福島第一原子力発電所 特定原子力施設に係る実施計画変更比較表（第Ⅱ章 2.2 原子炉格納容器内窒素封入設備）

福島第一原子力発電所 特定原子力施設に係る実施計画変更比較表（第Ⅱ章 2.3 使用済燃料プール設備）

福島第一原子力発電所 特定原子力施設に係る実施計画変更比較表（第Ⅲ章 第1編）

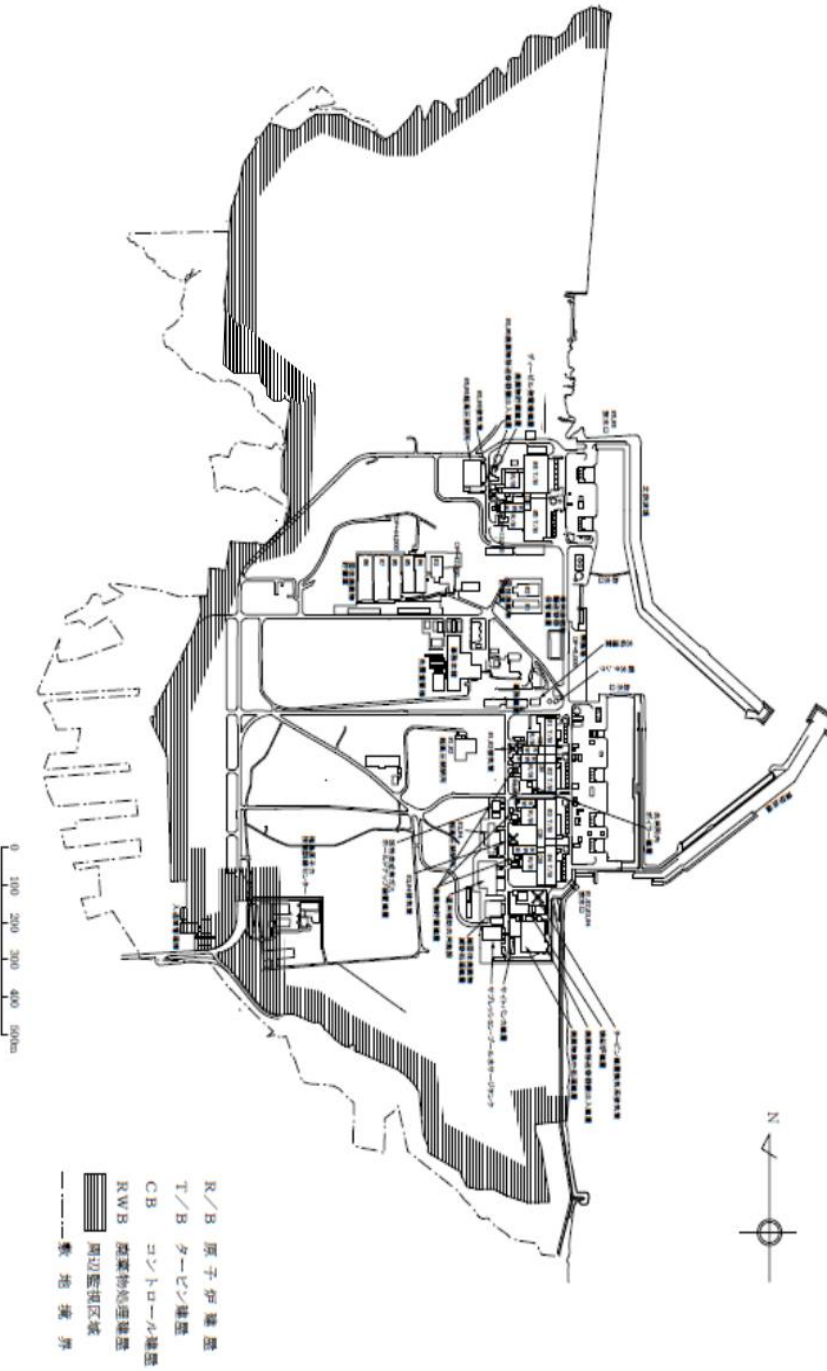
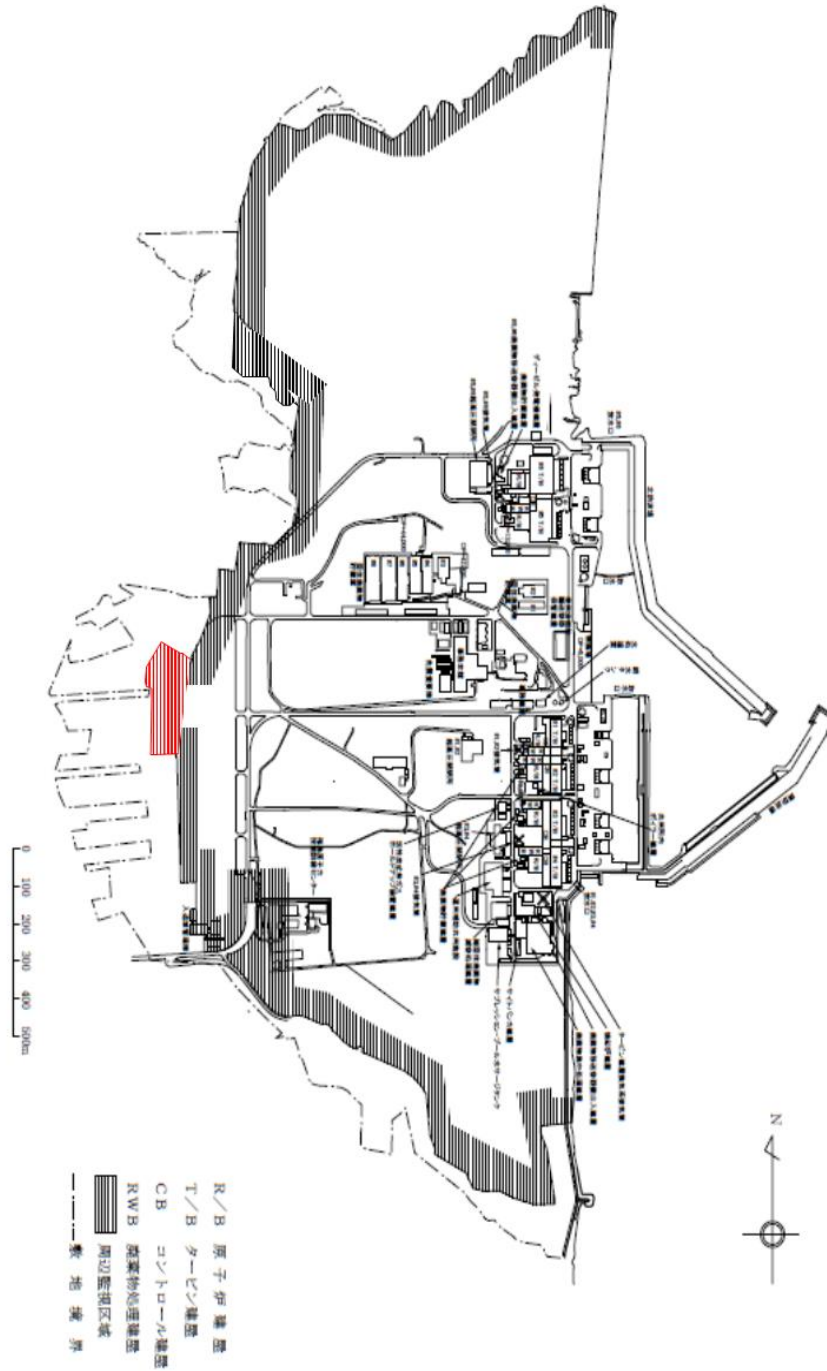
変更前	変更後	変更理由
<p>図101</p> <p>図101は、福島第一原子力発電所周辺の監視区域を示す地図である。北極星のマークで北を示している。常磐線、旧国道、国道6号線、大野駅、双葉駅、太平洋、福島第一原子力発電所が示されている。監視区域は赤い線で示されている。凡例には、空気吸収線量率（⊗）、空気吸収線量（⊙）、粒子状放射性物質濃度（◎）、周辺監視区域（—）が記載されている。</p>	<p>図101</p> <p>図101は、福島第一原子力発電所周辺の監視区域を示す地図である。北極星のマークで北を示している。常磐線、旧国道、国道6号線、大野駅、双葉駅、太平洋、福島第一原子力発電所が示されている。監視区域は赤い線で示されている。凡例には、空気吸収線量率（⊗）、空気吸収線量（⊙）、粒子状放射性物質濃度（◎）、周辺監視区域（—）が記載されている。</p>	<p>放射性物質分析・研究施設第1棟設置に伴う変更</p>
